INSTITUTO DE
**MOVILIDAD Y
TRANSPORTE PARA
EL ESTADO DE SONORA**

Auditoría en Seguridad Vial con enfoque a usuarios más vulnerables de la vía.
Entronque carretera SON-020 Hermosillo - Sahuaripa km 0+200, al suroriente
de Hermosillo, México.

Figura 8.2 Ciclistas transitando por tramo carretero

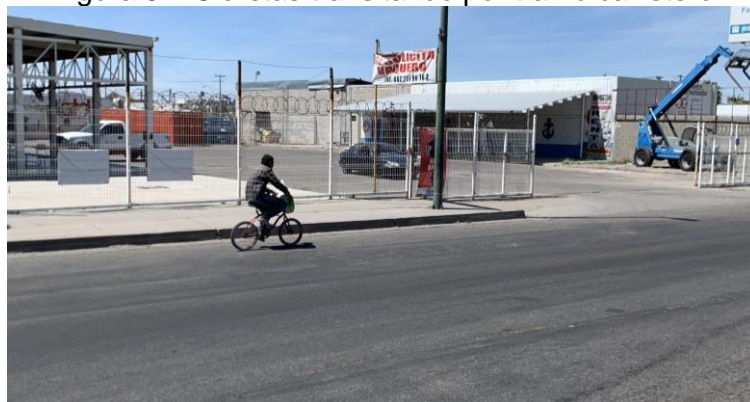
El entronque no está semaforizado y es ininteligible en su operación dado que cuenta con una deficiente señalización —no existen marcas de carril ni alguna indicación de jerarquía vial—. En referencia a los usuarios más vulnerables, por un lado, las vialidades carecen de señales para ciclistas — semáforo ciclista, ciclo vía, ciclocarriles, y/o señales de preferencia— (ver Figura 8.2) e IMPLAN (2016) no marcó infraestructura para estos usuarios.

Figura 8.8 Infraestructura para personas discapacitadas y/o movilidad limitada
Camellón
Acera sur

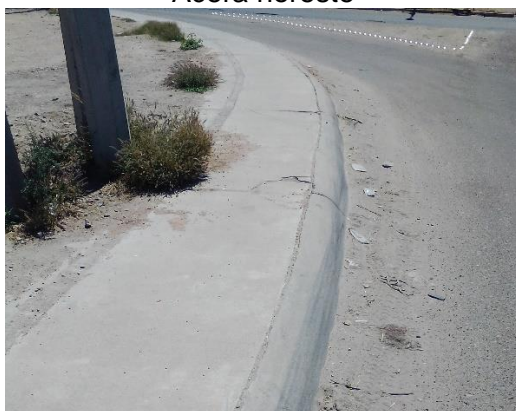
Por lo que se refiere al tránsito de personas con discapacidad y/o movilidad limitada, la infraestructura del entronque careció de guía podotáctil en las aceras, rampas en esquinas y medianas o camellones (ver Figura 8.8). La ausencia de infraestructura incrementa la posibilidad de un siniestro al facilitar que los usuarios desciendan al arroyo y con ello, reducir la visibilidad del conductor (Crotte et al., 2018; OMS, 2013).

10. Colocar señalamiento vertical de dispositivos diversos. Se sugieren tres OD-5 Indicadores de obstáculos en cada una de las isletas y retorno.
11. Infraestructura para personas con discapacidad y/o movilidad limitada. Reparar/nivelar aceras en sección sur y colocar rampas en esquinas e isletas con bolardos a cada lado para la seguridad de estos usuarios. Se recomienda que el diseño de las rampas sea alabeado con un porcentaje de pendiente máximo de 6%, estar pintadas, poseer perpendicularidad y contener guía podo-táctil.
